Mission régionale d'autorité environnementale

**Avis délibéré de la mission régionale
d'autorité environnementale
Hauts-de-France
sur le projet de création d'un parc agrivoltaïque
sur les communes d'Allemant, de Laffaux
et de Vauxaillon (02)
Étude d'impact d'octobre 2025**

n°MRAe 021806/A P

Variantes du projet, Source étude d'impact VF, page 171

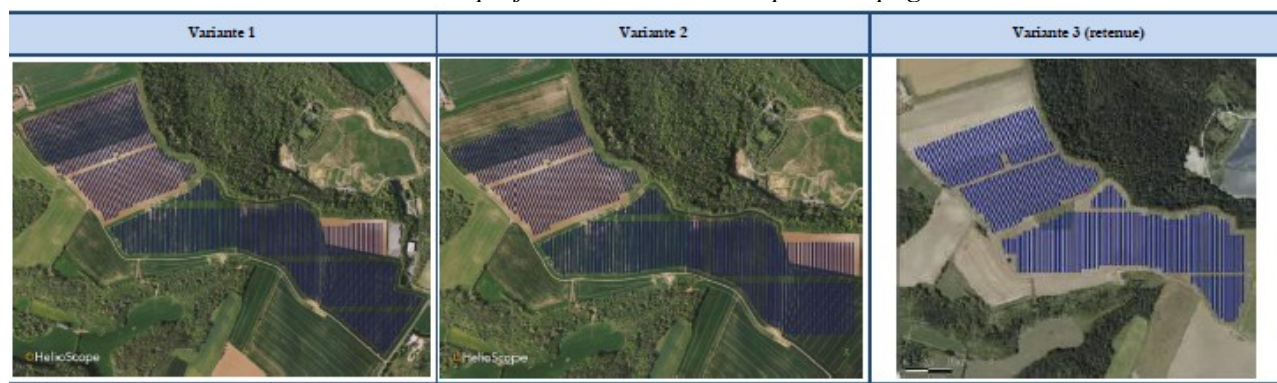
Concernant l'implantation des modules photovoltaïques, il est indiqué (page 167 et suivantes de l'étude d'impact VF) que 3 variantes sur le même site ont été étudiées :

- la variante 1 s'implante sur une surface clôturée de 85,14 hectares pour une puissance installée de 54,21 MWc ;
- la variante 2 s'implante sur une surface clôturée de 69,74 hectares pour une puissance installée de 43,10 MWc ;
- la variante 3 s'implante sur une surface clôturée de 56,89 hectares pour une puissance installée de 38,51 MWc ;

La variante 3 a été retenue pour les raisons suivantes :

- elle évite les zones les plus sensibles pour la flore, la faune et les habitats. Elle permet notamment de limiter les impacts sur les fruticées et les boisements, dont les chênaies-charmaies considérées comme à forts enjeux écologiques. Ceci assure le maintien d'habitats occupés par plusieurs espèces patrimoniales d'oiseaux (Bouvreuil pivoine, Bruant jaune, Chardonneret élégant, Linotte mélodieuse, etc). Le dossier note cependant le fait que des impacts ponctuels persistent aux niveaux des milieux agricoles.

- elle présente la surface totale de tables photovoltaïques la plus réduite (12,6 hectares) .

- elle propose le recul le plus important par rapport à l'habitation isolée localisée à proximité de la D26 (520 mètres), un recul significatif par rapport aux habitations situées au sud de la ferme de Moisy (90 mètres par rapport au premier panneau solaire), ainsi qu'un recul de 25 mètres des panneaux vis-à-vis des lisières boisées.

Le dossier conclut ainsi que la variante 3 présente la meilleure prise en compte de l'environnement.
